0014 Information service technique**Sujet : Joints de culasse****Objet : 61-37250-00 / -10****Marque : Opel****Type : Agila, Corsa****Code moteur : Z 10 XEP****Épaisseur de réparation ZKD 1,0
Opel Twinport / Z 10 XEP**

Joint de culasse avec Reinz n° 61-37250

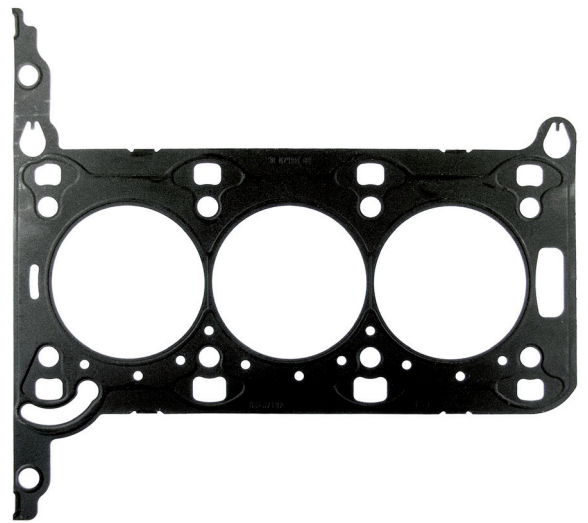
Avec la nouvelle épaisseur de réparation exclusive pour le joint de culasse 61-37250-00 = Opel 56 07 838, Dana propose une solution optimale pour assurer l'étanchéité des culasses et blocs-cylindres réusinés.

L'épaisseur de réparation dépasse l'original de 0,25 mm. Après un réusinage nécessaire des surfaces, cette épaisseur procure ainsi une excellente étanchéité jusqu'à cette cote.

Le numéro de commande de l'épaisseur de réparation est **61-37250-10**.

Attention : après le réusinage de la tête de culasse et du bloc-cylindres, la rugosité de surface doit se trouver dans une plage de tolérance comprise entre 7 µm et 20 µm. La valeur des ondulations ne doit pas dépasser 20 µm.
